Reactienota Zienswijzen

Ontwerpbestemmingsplan 'Het Bosch 11a, Bemmelt'

Gemeente Lingewaard

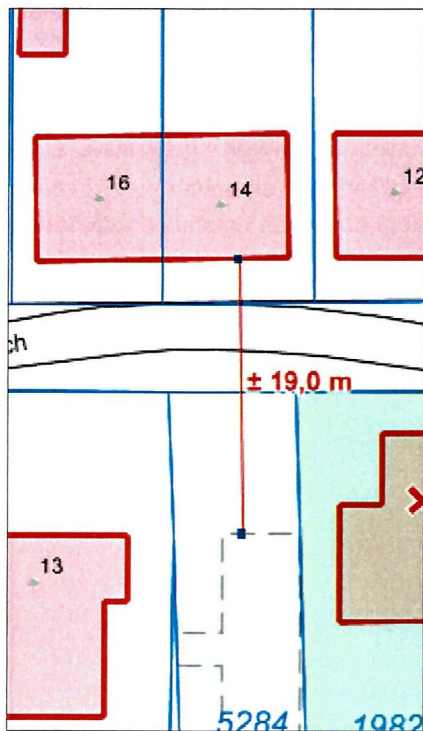
1. Uitgangspunt is dat het parkeren plaatsvindt op eigen terrein. Deze verplichting is niet opgenomen in het ontwerpbestemmingsplan.
2. De parkeerplaatsen kunnen achter elkaar worden gepositioneerd. Dit komt ten goede aan de ontsteking van de voortuin. Aangezien de woning aan beide zijden een afstand heeft van 3 meter tot de zijdelingse perceelsgrenzen is hiervoor voldoende ruimte.

4. Door de ontsluiting aan de linkerzijde te positioneren kan een betekenisvolle boom behouden blijven en drie openbare parkeerplaatsen behouden blijven. Ook is dit een logische positionering t.o.v. de inritten van de tegenoverliggende woningen op nummer 12 en 14.

2. De initiatiefnemer heeft kennis genomen van deze zienswijze en geeft aan dat hij bereid is om aan dit voorstel tegemoet te komen. Vanuit de kant van de gemeente heeft dit ook de voorkeur.

3. Het parkeren vindt plaats op eigen terrein. In die zin leidt het plan niet tot een toename van de parkeerdruk in de openbare ruimte. Ter plaatse van het nieuwe woonperceel zal een inrit worden aangelegd. Op dit moment is nog niet bekend waar de inrit precies wordt gesitueerd. Dit wordt verder uitgewerkt in het kader van de aanvraag om omgevingsvergunning. De inrit moet worden vrijgehouden, zodat hier inderdaad niet meer kan worden geparkeerd in de openbare ruimte. Dit gaat echter niet ten koste van formele parkeerplaatsen in de openbare ruimte. Op dit moment is ter hoogte van het perceel – en ook op andere plekken in de straat- sprake van een aantal informele parkeerplaatsen. Informele parkeerplaatsen, omdat deze plekken niet als parkeerplaats zijn aangeduid. Een “formeel” parkeervak voldoet aan bepaalde afmetingen; volgens de NEN norm is dat voor langsparkeren een breedte van 2,5 m en een lengte van 6 m.)

4. Het bouwplan en de precieze ligging van de uitrit wordt nog uitgewerkt nadat het bestemmingsplan in werking is getreden. Zoals onder punt 2 is aangegeven heeft het parkeren langs de woning de voorkeur.

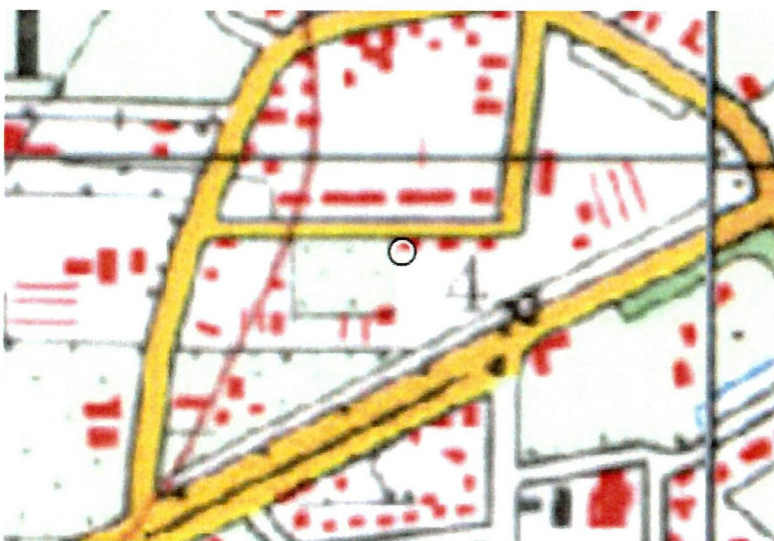
8. In de bestemmingsplantoelichting staat dat *het plangebied geen hoge cultuurhistorische waarde heeft, door de ligging in een bestaand woongebied met overwegend naoorlogse woningen. Van de historische situatie Huis te Bommel zijn geen waarden meer aanwezig*. Dit is onvolledige en onjuist. Reclamant geeft een beschrijving van de ontstaansgeschiedenis van het buurtje en licht de tuinwijkgedachte toe. In het plan wordt onvoldoende rekening gehouden met de architectuur en de stedenbouw van de rest van de straat.

8. De straat Het Bosch kenmerkt zich door een ontwikkeling in verschillende periodes. Aan de zuidzijde vormt tot en met Het Bosch 11 het oudste gedeelte. Onderstaand kaartbeeld dateert uit 1980 (bron: www.topotijdreis.nl). Te zien is dat de woningen Bosch 13 en 15 later zijn gebouwd.

De nieuwe woning sluit aan bij nummer 13 en ligt in de voorgevelrooilijn met deze woning. Ook qua bouwhoogte (maximaal 8 meter) is aansluiting gezocht met nummer 13. Hierdoor staat de nieuwe woning los van de oudere 'tuindorpwoningen'. De woning wordt op een zorgvuldige wijze ingepast in het

bestaande straatbeeld. Hierbij is wel degelijk rekening gehouden met de bestaande cultuurhistorische structuur en het karakter van Het Bosch.
